**Dot. przetargu nieograniczonego pn :” Zagospodarowanie terenu Ogródka  
Jordanowskiego nad rzeką w Orzyszu**

Nazwa oraz adres zamawiającego: **Gmina Orzysz reprezentowana przez Burmistrza  
Orzysza, ul. Rynek 3, 12 - 250 Orzysz - znak sprawy: WPF.271.9.2020.UMY**

Pytania do treści SIWZ skierowane do Zamawiającego w dn. **19.08.2020 r.** oraz **20.08.2020**  
r. wraz z odpowiedziami:

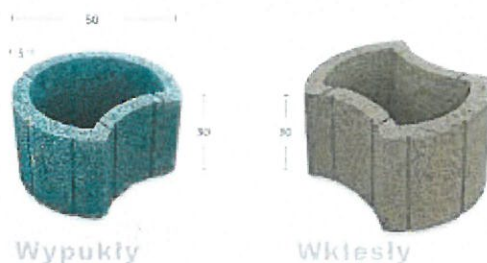
- 5. W SIWZ istnieje zapis, że na terenie znajduje się jakaś zabudowa przeznaczona do rozbiórki. Czy rozbiórka wchodzi w zakres tego postępowania, jeśli tak proszę o załączenie inwentaryzacji wraz z opisem w celu prawidłowej wyceny rozbiórki.**

Odpowiedź: W pierwszym rozdziale przedmiaru jest dział roboty rozbiórkowe. Ten dział dotyczy rozbiórki elementów istniejących na placu. Dołączono zdjęcia oraz wymiary elementu przeznaczonego do rozbiórki.
